SPORFORLENGELSE SOKNA STASJON

FORLENGELSE AV KRYSSINGSSPOR
SOKNA STASJON
BERGENSBANEN KM 112,5

FORLENGELSE AV KRYSSINGSSPOR
SOKNA STASJON
BERGENSBANEN KM 112,5
GK 4199,1-2

Sporforlengelse Planering Sokna st. Bergensb. Km. 112.5	Målestokk 1:200	Boret Okt. 81 ToN Tegnet Nov. 81 9/12-81 B. Falstad
	Sak nr. Gk. 4199	Tegn.nr. 2
NORGES STATSBANER - GEOTEKNISK KONTOR

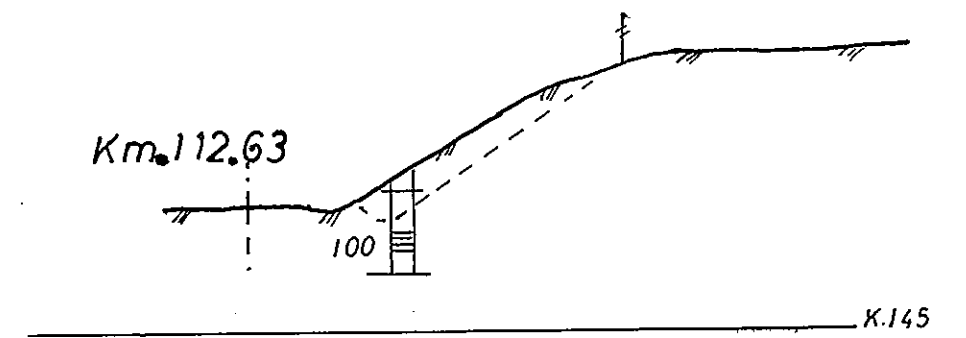
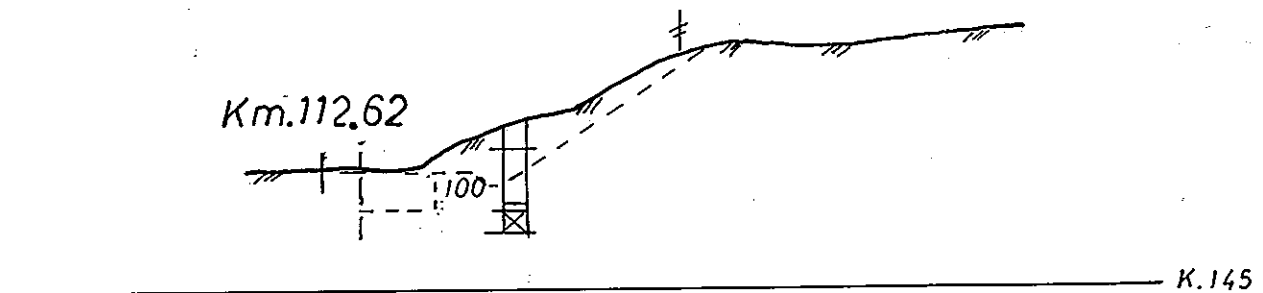
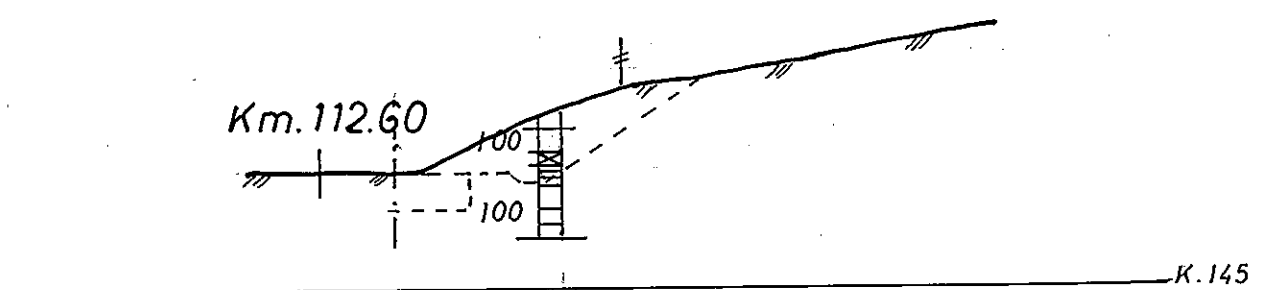
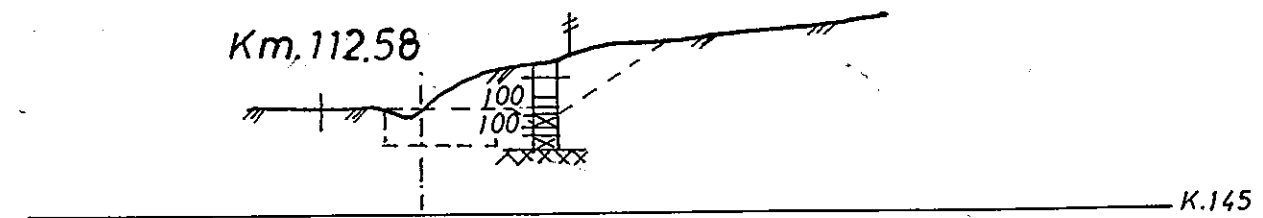
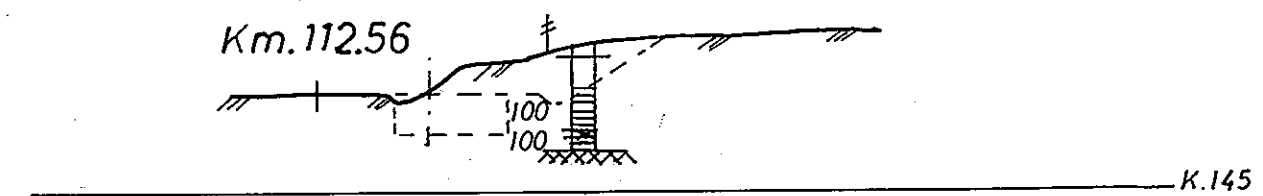
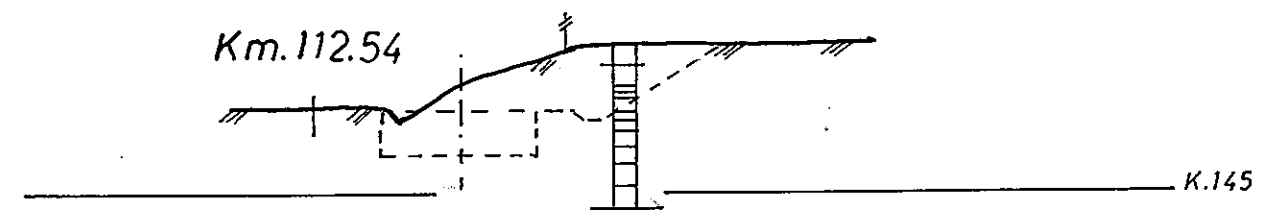
Dreieboringene indikerer fast til meget fast grunn. Skovlboringen i profil km 112,47 viser at det under et øvre siltig matjordlag er en velutviklet tørrskorpeleire, og herunder fast leire. Det ble ikke registrert grunnvannstilsig i skovlhullet.

Høytliggende fjell er ikke registrert innenfor skjæringsprofilene, selv om det ligger på høyde med traubunnen i profil km 112,56 og ,58.

Jordskjæringen kan tas ut med skråning 1:1,5. Det forutsettes forskriftsmessig linjegrøft.

Grunnen er telefarlig og det forutsettes frostisolasjon bestående av 3 lag tresviller i bunn av trauret. Som filter under svillene kan anvendes fiberduk av god kvalitet.

Tverrprofiler fra km. 112,34 - til 112,66. Sokna st.

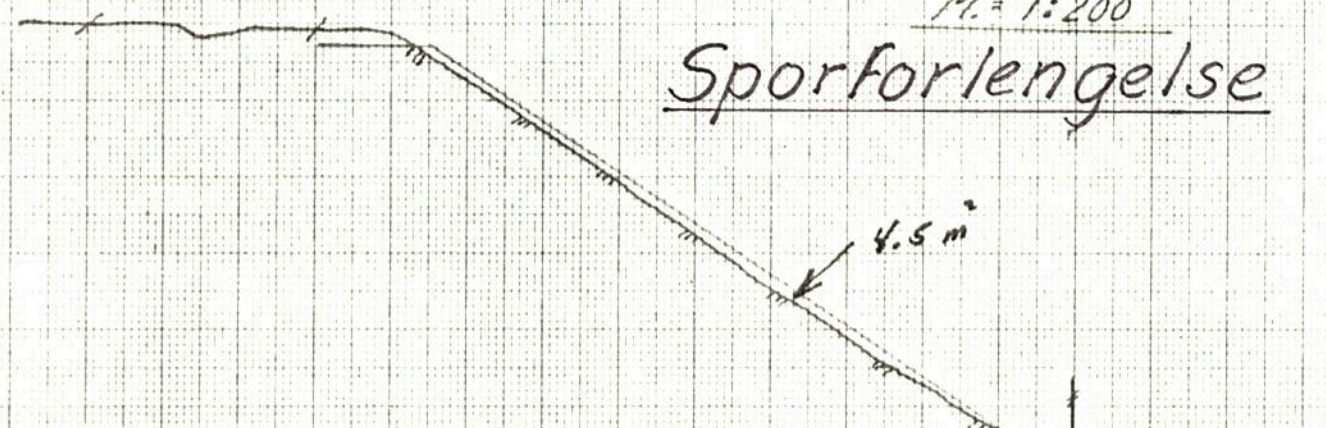
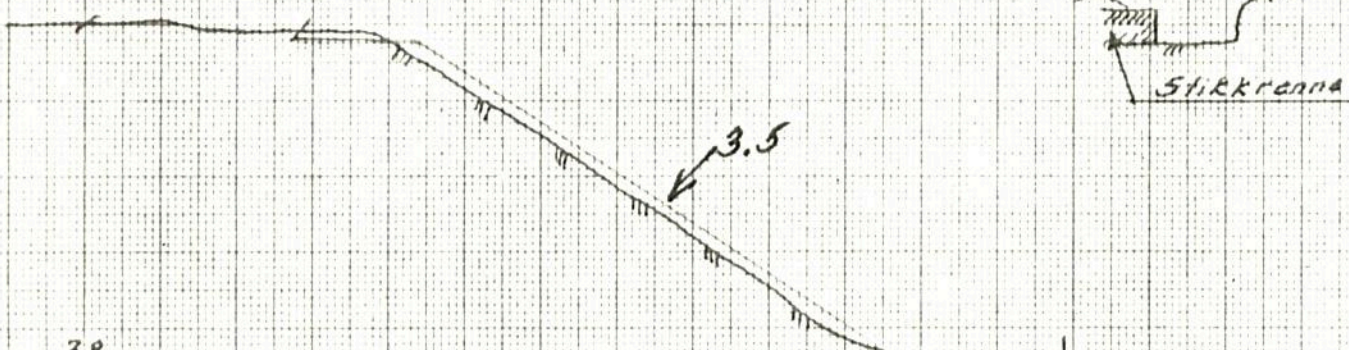
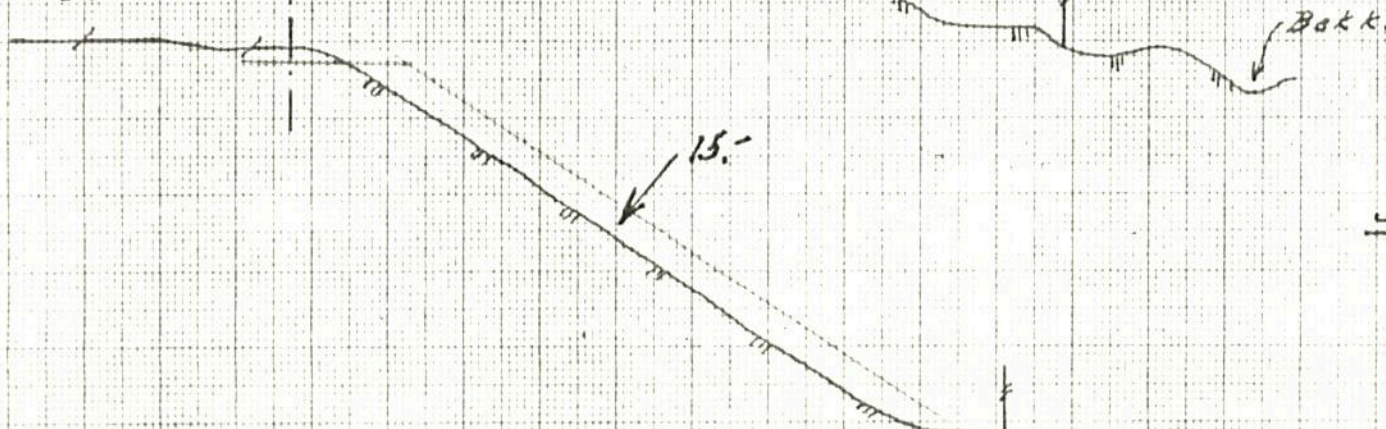
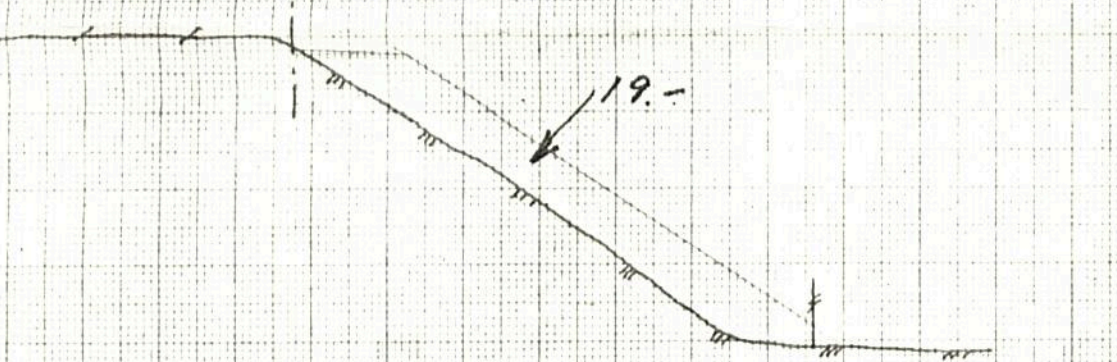
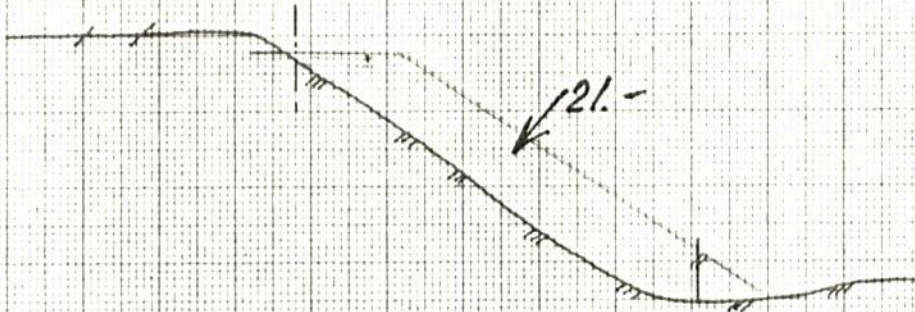
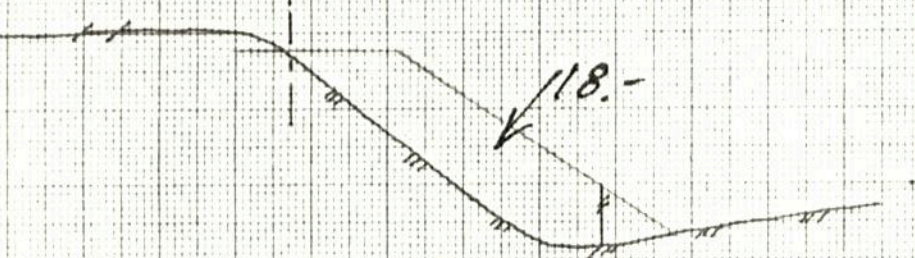
Viser til skriv fra deg den 22.1. og medfølgende tverrprofiler (jeg glemte i farten at vi faktisk har fått disse profilene tidligere). Jeg har dessverre ikke behandlet denne siden av saken i den geotekniske rapporten. Det burde vel vært et avsnitt om dette under planeringsarbeider. Der ville det antakelig ha stått: Som fyllmasser forutsettes brukt grus!

Det er minst 3 grunner til å være reservert m.h.t. den fremgangs-
måte dere overveier:

1. Skjæringsmassene (leire) er tette masser, som lagt utenpå nåværende fylling vil forhindre eller redusere fri drenering ut av fyllingen. En viss fare for skråningsglidning i forbindelse med kraftige regnskyl. Ellers: Generelt fare for setninger og (vind) skjevheter i det nye sporet.
2. Skjæringsmassene må antas å være teledemasser. Fyllingen blir generelt av dårlig kvalitet, dårlig pakking, store hulrom. Dette vil gjøre seg sterkt gjeldene under teleløsningen, og fyllingen kan ikke på lang tid anses egnet til å legge spor på. Skjevsetninger vil oppstå.
3. Snø og teledemasser som underlag for ny fylling er selvsagt uheldig, og stabilitetsmessig også farlig dersom det legges tette leirmasser utenpå, uten at smelte vann og overskuddsvann under teleløsningen kan slippe ut. Setninger vil oppstå og det er fare for regelrette glidninger.

M.a.o. vil jeg ikke anbefale at leirmasser i det hele tatt brukes som skråfylling utenpå gamle fyllinger. Tørrskorpemasser kan eventuelt brukes i fyllinger hvis fyllingen bygges opp fra grunnen av, komprimert i 20 - 30 cm tykke lag (Vegvesenets forskrifter for leirfyllinger) eller i 1,5 - 2,0 m tykke lag med 0,5 m drenerende gruslag i mellom. Her ligger det antakelig dårlig til rette for dette, etter som jeg har en mistanke om at utfyllingen vil foregå ved tipping utfor nåværende fyllingskant.

Personlig vil jeg ikke kunne tilrå leirmasser uten at det først legges på et minst 0,5 m tykt drenerende gruslag på nåværende skråning. Dette må være gjennomgående, og tykkelse økes til 1,0 m under foten av fyllingen. Gruslaget kan om nødvendig legges ut på telet skråning.
